SAMRÅDSREDOGÖRELSE

Detaljplan för Alingsås

Kontor och Centrum vid Kabom (Solen 14 och del av Centrum 1:17)

Projektnummer: 23255
Diarienummer: 2022.187 KS

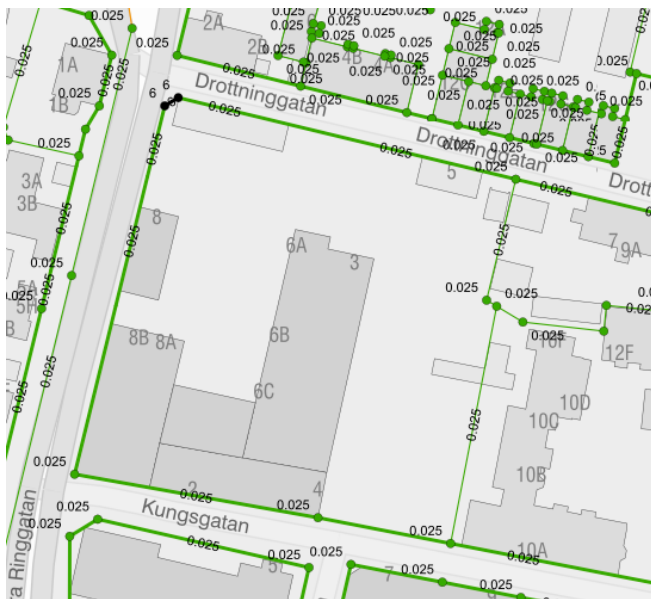
KONTROLLERA GRÄNSER MED 0,025 OCH 0,03 METERS LÄGESOSÄKERHET

Ett antal gränser inom området är inlagda i den digitala registerkartan med mycket god lägesosäkerhet (0,025 meter), men dessa lägesosäkerheter kan vara missvisande. Det är möjligt att dessa fastighetsgränser inte har kontrollmätts av kommunen.

Vid övergången mellan referenssystemen RT 90 och SWEREF 99 transformerades nämligen tusentals gränspunkter över hela landet som registrerades rakt av, utan

kontroll, med lägesosäkerheten 0,025 meter. Det har i efterhand visat sig att många av dessa punkter till exempel i områden med lokala stamnät kan ha god "intern" lägesosäkerhet, men inte ligga rätt i förhållande till SWEREF 99.

Lantmäteriet uppmanar därför kommunen att vara extra uppmärksam vid planläggning av områden där det förekommer gränser med just lägesosäkerheten 0,025 meter, och vid behov kontrollmäta sådana gränser. Lyssna gärna på avsnitt 2 av Positionspodden från Geoforum Sverige där bland annat frågor om svårigheten med att vara säker på den angivna lägesosäkerheten diskuteras.

Kommunen har kontrollmätt fastighetsgränserna. Planbeskrivningen uppdateras och skrivelsen om exploateringsavtal tas bort eftersom det inte längre avses upprättas något exploateringsavtal. Planbeskrivningen uppdateras med information om hur gällande detaljplaner påverkas av detaljplanen utifrån föreslagen skrivelse. Planbeskrivningen uppdateras med information om vilka föreskrifter och allmänna råd som tillämpas. I detaljplanens syfte finns information om att det finns bebyggelse inom planområdet med ett stort kulturhistoriskt värde som avses bevaras och skyddas. Detta bedöms motivera att rivningsförbud tillämpas. Planbeskrivningen har uppdaterats med information om ersättning för ekonomisk skada som bestämmelser om rivningsförbud och skydd av kulturvärden medför. Plankartan har uppdaterats med ytterligare en
